**PRÉFECTURE DES HAUTS-DE-SEINE
DÉPARTEMENT DES HAUTS-DE-SEINE
Communes de SURESNES et SAINT-CLOUD**

**Préalable à la déclaration d'utilité publique
au profit du Conseil Départemental des Hauts-de-Seine
en vue de la requalification de la RD 7 sur les
communes de SURESNES et SAINT-CLOUD
entre le Parc du Château à SURESNES et la place
Georges Clemenceau à SAINT-CLOUD**

**CONCLUSIONS MOTIVÉES
DU COMMISSAIRE ENQUÊTEUR**

Le 02 juillet 2021

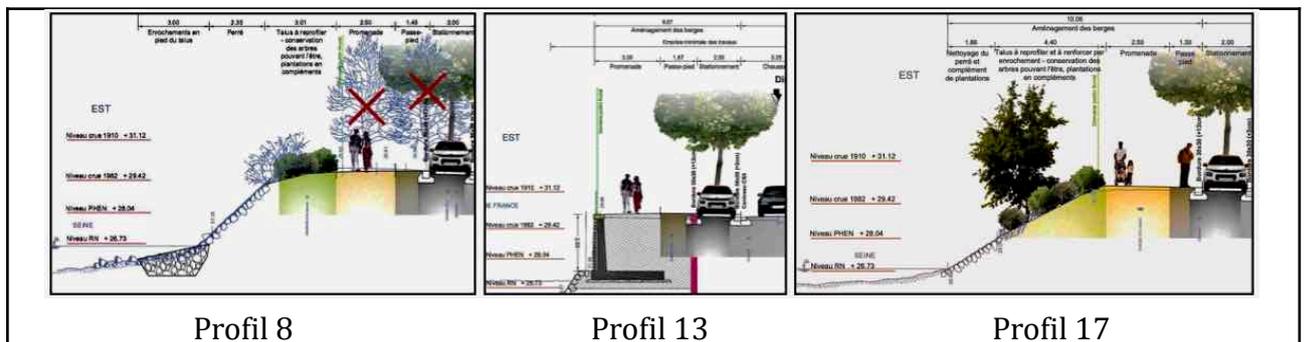
La largeur de la rampe PMR devrait cependant être compatible avec un prolongement du cheminement piétons jusqu'à l'écluse de Suresnes; projet hors enquête bien sûr.

Le muret du profil 2 (Pièce D du dossier d'enquête), ne pourrait-il pas être supprimé, si les arbres existants sont compatibles avec ce projet?
